通学路合同点検対策箇所図（北久米小学校）

H29年度

R3年度

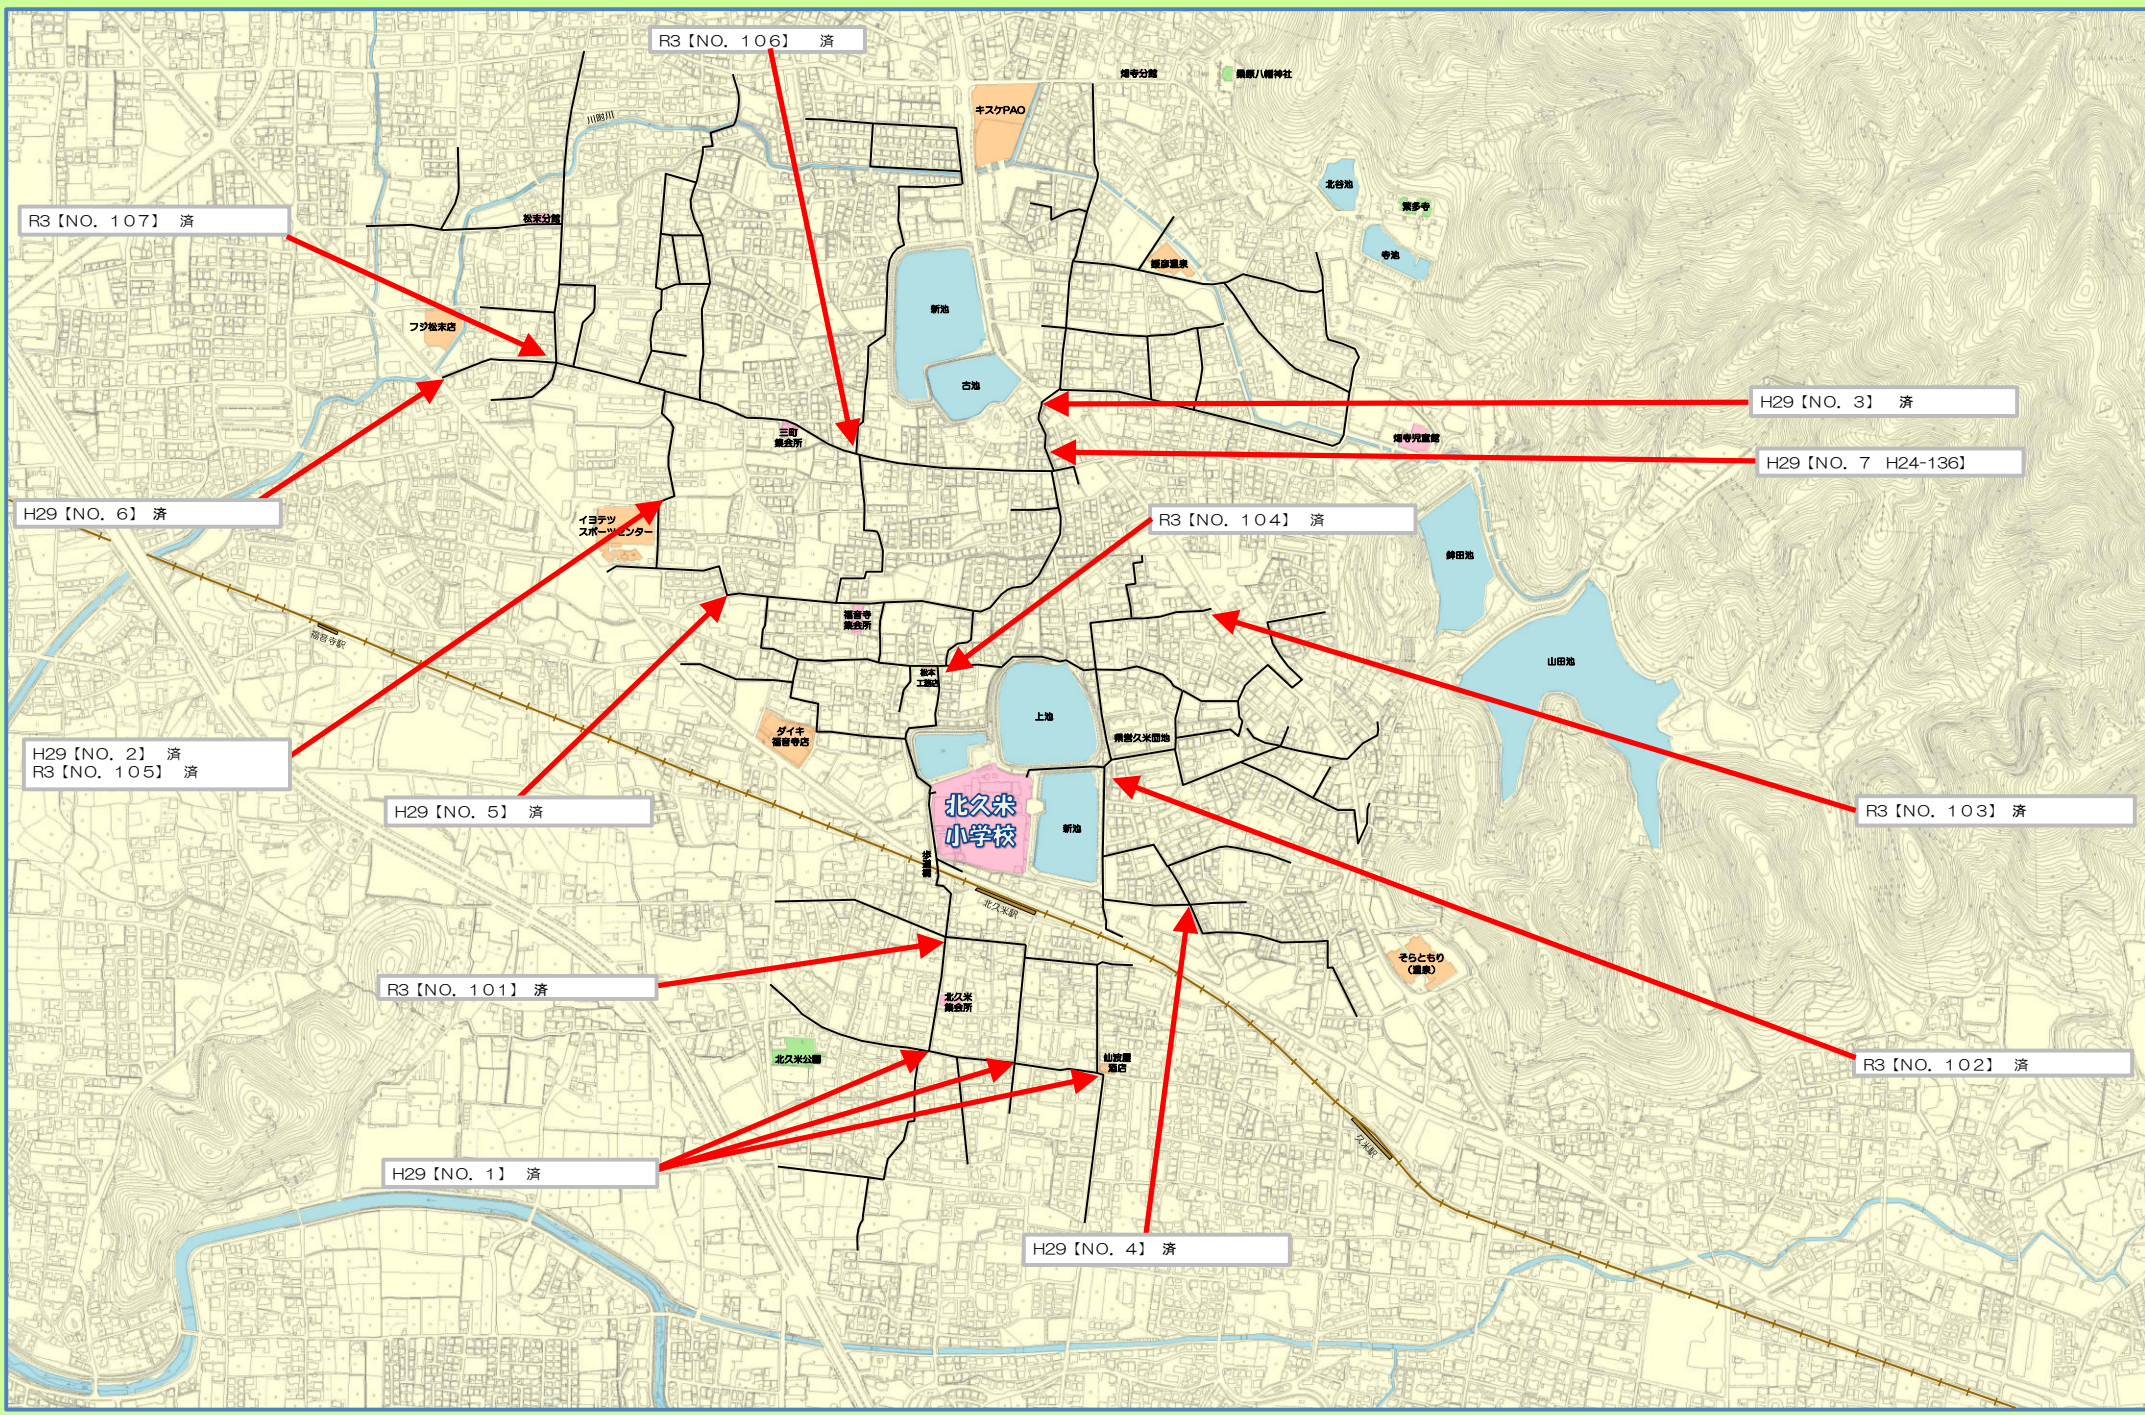
<p>H29【NO. 1】 済</p>  <p>(状況) 見通しの悪い交差点で、車や自転車の通行量も多い箇所です。</p> <p>(対策) 交差点マークを設置し、外側線を設置・引き直しました。</p>	<p>H29【NO. 2】 済</p>  <p>(状況) 狭い路地がありますが、気付きにくいため箇所です。</p> <p>(対策) 交差点マークを設置しました。</p>	<p>H29【NO. 3】 済</p>  <p>(状況) 車の動線がわかりにくい交差点のため、車が変わる際に危険です。横断歩道や停止線も薄くなっています。</p> <p>(対策) ドット線・遮断帯を設置しました。 外側線・横断歩道・停止線を引き直しました。</p>	<p>H29【NO. 4】 済</p>  <p>(状況) 道幅が狭く見通しの悪い交差点であるため、注意が必要です。</p> <p>(対策) ドット線を設置し、カーブミラーを設置しました。</p>	<p>H29【NO. 5】 済</p>  <p>(状況) 路側帯の幅が狭く、また外側線が薄くなっているため、注意が必要です。</p> <p>(対策) 路側帯を拡張して外側線を引き直し、交差点マークを設置しました。</p>	<p>H29【NO. 6】 済</p>  <p>(状況) 交通量の多い道路で、外側線など薄くなっています。</p> <p>(対策) 横断歩道・停止線・外側線を引き直し、交差点マークを設置しました。</p>	<p>H29【NO. 7 H24-136】</p>  <p>(状況) 川沿いの道路から川に転落する恐れがあります。</p> <p>(対策) 転落防止対策を検討しています。</p>
---	---	---	--	---	---	--

<p>R3【NO. 101】 済</p>  <p>(状況) 見通しが悪い道です。</p> <p>(対策) 交差点マークを設置しました。</p>	<p>R3【NO. 102】 済</p>  <p>(状況) 道が狭く交通量が多いです。</p> <p>(対策) 外側線を設置しました。</p>	<p>R3【NO. 103】 済</p>  <p>(状況) 横断歩道やその予告マークが薄くなっています。</p> <p>(対策) 外側線を引き直しました。 停止線を引き直しました。 横断帯を設置しました。</p>	<p>R3【NO. 104】 済</p>  <p>(状況) 複雑な交差点で見通しが悪く、また、児童の通行も多いです。</p> <p>(対策) 交差点マークを設置しました。</p>	<p>R3【NO. 105】 済</p>  <p>(状況) 車の速度が速く、児童の通行量も多いです。</p> <p>(対策) 減速マークを設置しました。</p>	<p>R3【NO. 106】 済</p>  <p>(状況) 交通量が多く、車の速度が速いです。</p> <p>(対策) 外側線を引き直しました。 30キロ規制の道路標示を設置しました。</p>	<p>R3【NO. 107】 済</p>  <p>(状況) 交通量が多いわりに道が狭く、見通しが悪いです。</p> <p>(対策) 30キロ規制の道路標示を設置しました。</p>
--	--	---	---	---	---	--
